Assunto: Fwd: Proposta ALPHA

Recebemos em 02/09 as válvulas DN 600mm solicitadas na Ordem de Compra nº 14851, nesta data as mesmas passaram por análise técnica (engenharia e responsáveis pela instalação dos equipamentos) e de pronto já foi informado que as peças não possuem marcação que

4.4 VALVULA AWWA FLANGE BORBOLETA C/ ACION.MANUAL DN 600 PN10

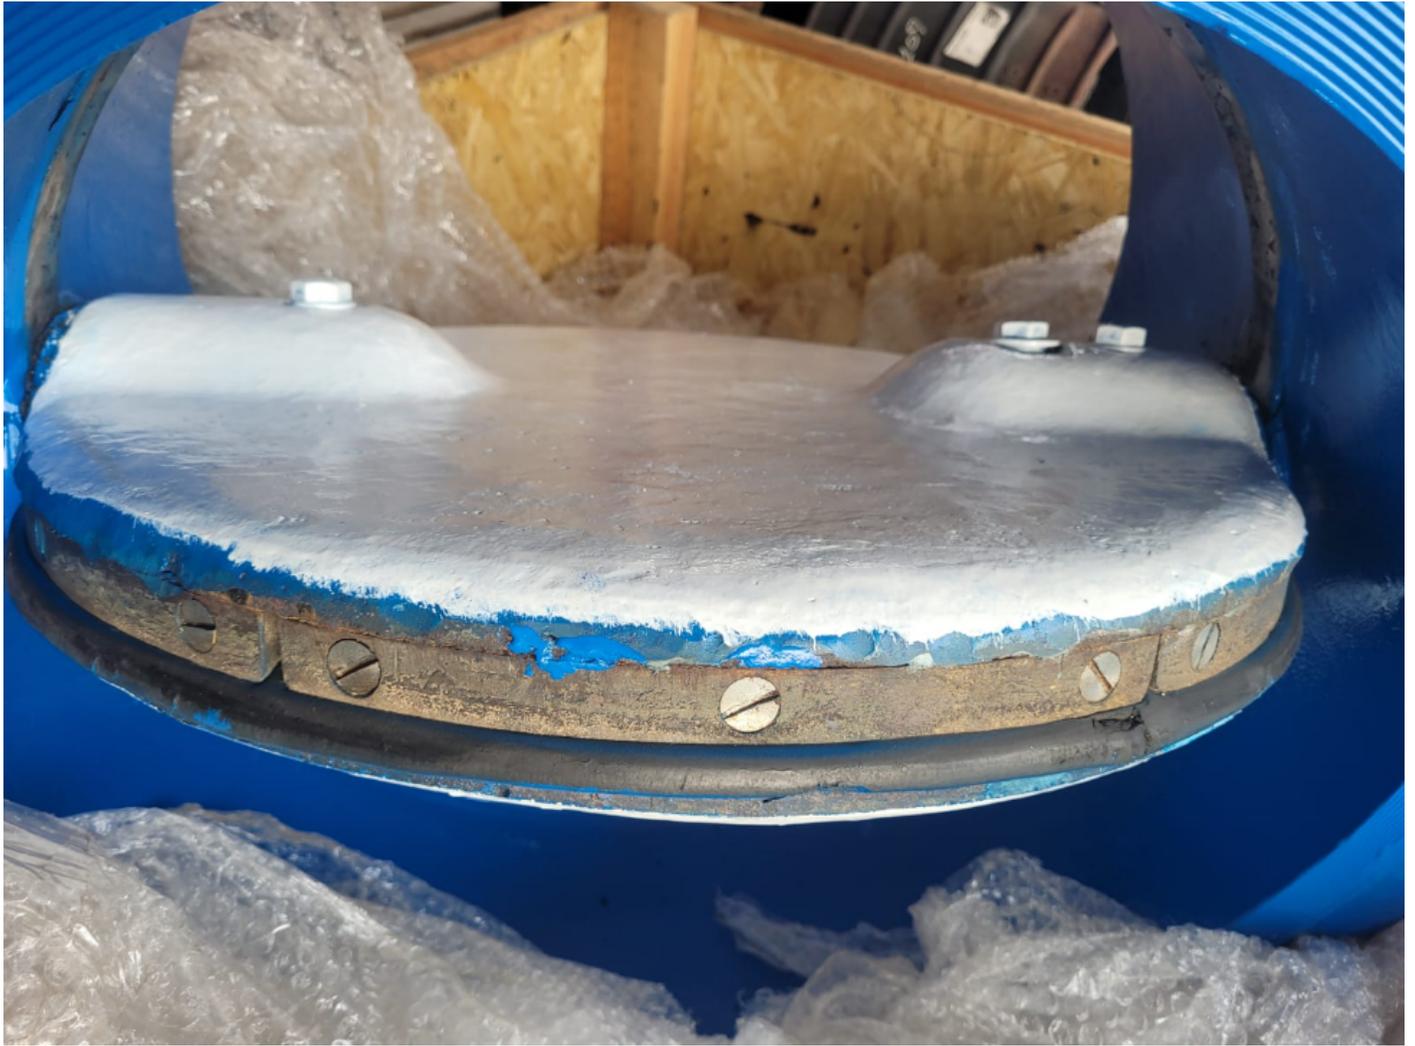
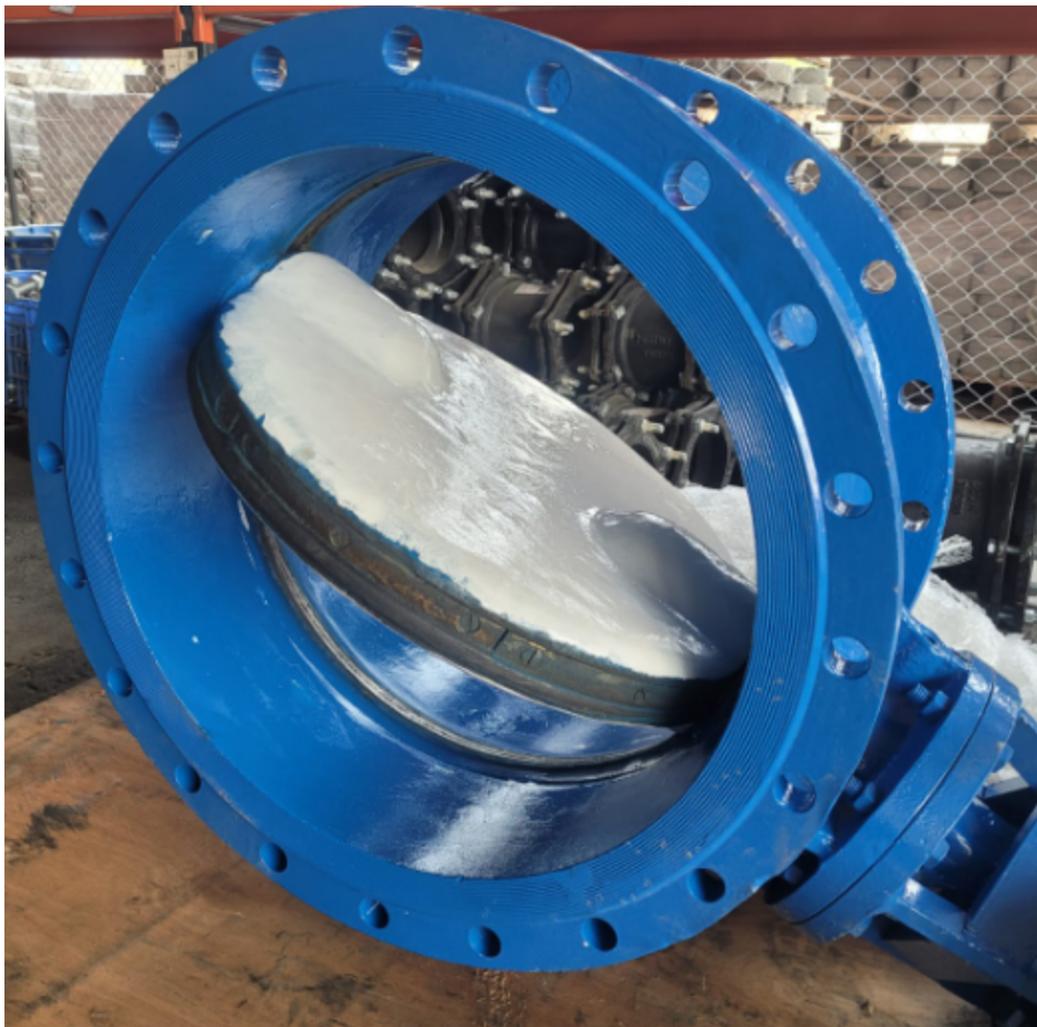
identifique o fabricante, são recondicionadas, receberam nova pintura, folga nos redutores, ... e não estão em conformidade com a especificação.

Desta forma, sendo a CESAMA órgão público e cuja aquisição dos materiais visam a prestação de serviços ao município em importante obra em adutora de água e abastecimento, as peças não poderão ser utilizadas sob risco de não atenderem à sua finalidade com

qualidade, sob risco de retrabalho e novos gastos principalmente quanto a vedação das mesmas e serão recusadas.

Conseguiremos entregar as válvulas, conforme termo de referência, de 30 a 45 dias.

Para não prejudicar ainda mais o andamento da obra, sugerimos o envio TUBOS FLANGEADOS DN 600 com o mesmo L das válvulas, que posteriormente, poderão ser substituídos, quando da entrega destas.
